Restructuration de l'établissement

DOSSIER DE POLICE DE L'EAU ET DES MILIEUX AQUATIQUES

Déclaration

Demande de complément pour l'instruction d'un dossier loi sur l'eau relatif à :
Restructuration du centre hospitalier de Seclin
dossier n° : **59-2007-00155**

**SCHEMA DIRECTEUR D'ASSAINISSEMENT
APRES RESTRUCTURATION
DU CENTRE HOSPITALIER**

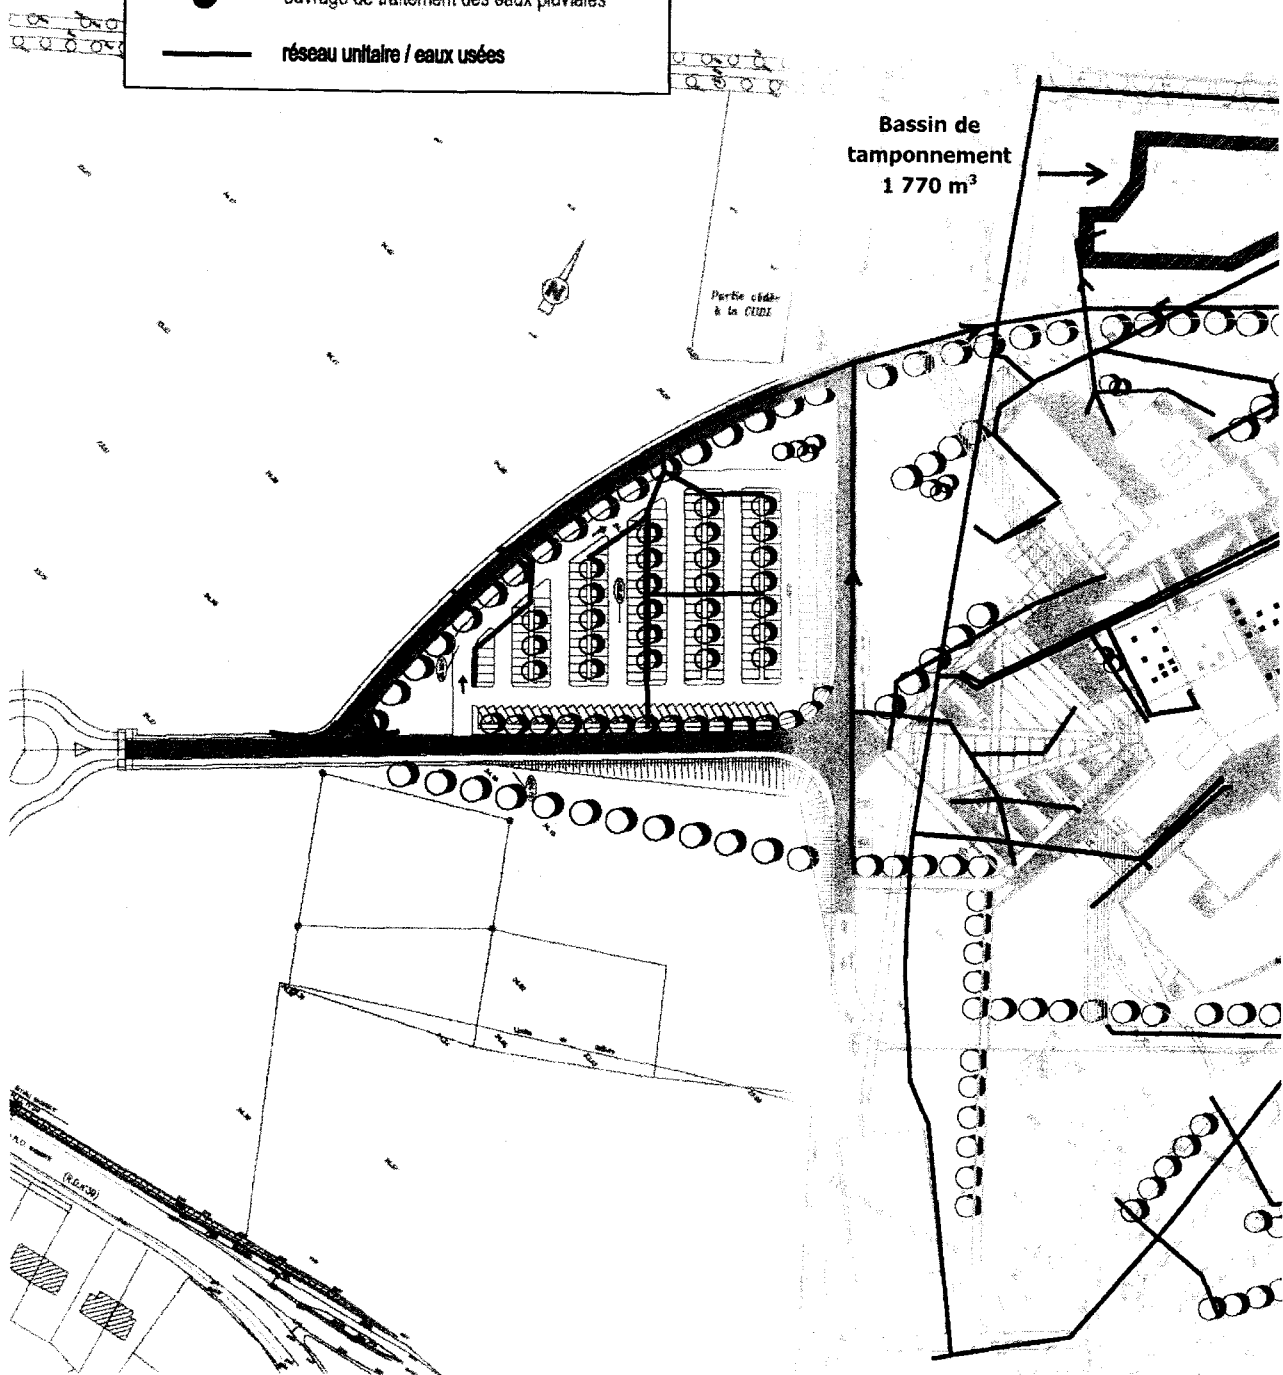
- La tête de l'ouvrage de rejet existante au droit du canal de Seclin reste en place après la dernière phase de restructuration mais les caractéristiques géométriques de cet ouvrage ne sont pas indiquées dans le dossier. De même le débit total EP de rejet (objet de la demande) soit 20 l/s pour un événement pluvieux d'occurrence 20 ans n'apparaît pas dans le schéma d'assainissement en page 36.

Schéma principe bassin de rétention

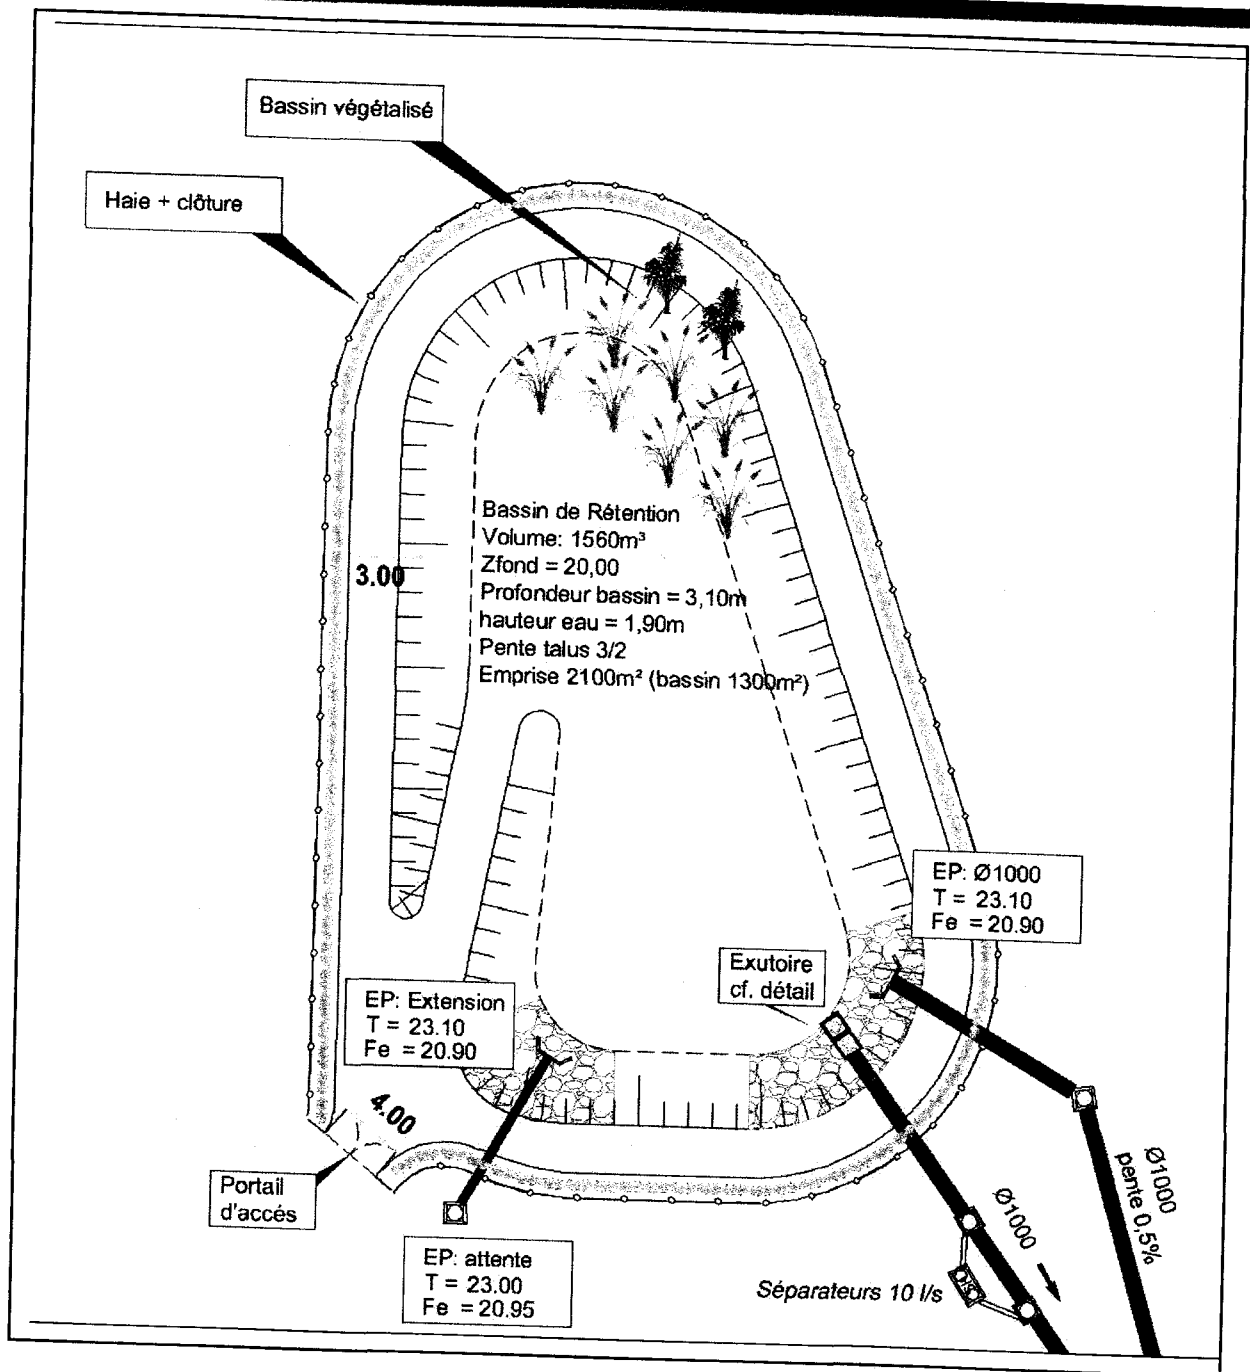
Concernant ces bassins, les caractéristiques géométriques ne sont pas connues (superficies). Sont-ils en eau ou à sec ? Sont-ils étanches ?

RACCORDEMENT Ø1000 / OUVRAGE CADRE

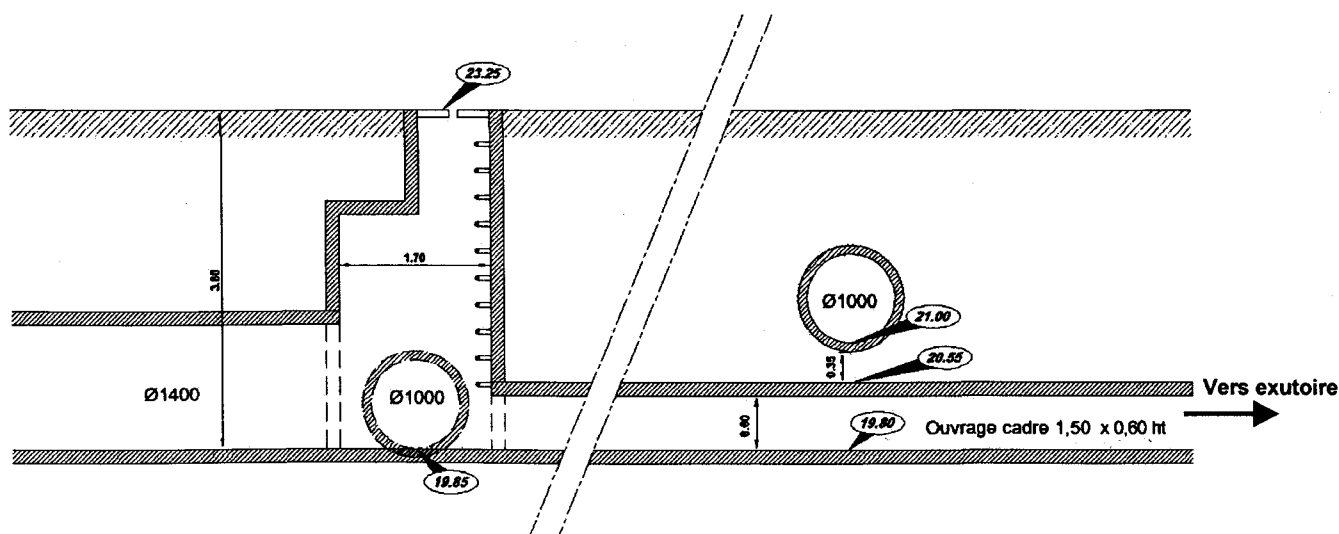
- Expliciter en page 41 que le remplacement de la conduite diamètre 1400 par un cadre de ? est réalisé que pour des raisons techniques (respect de cotes d'écoulement) et non pas pour des raisons de capacité de débit de rejet final à rejeter au canal.
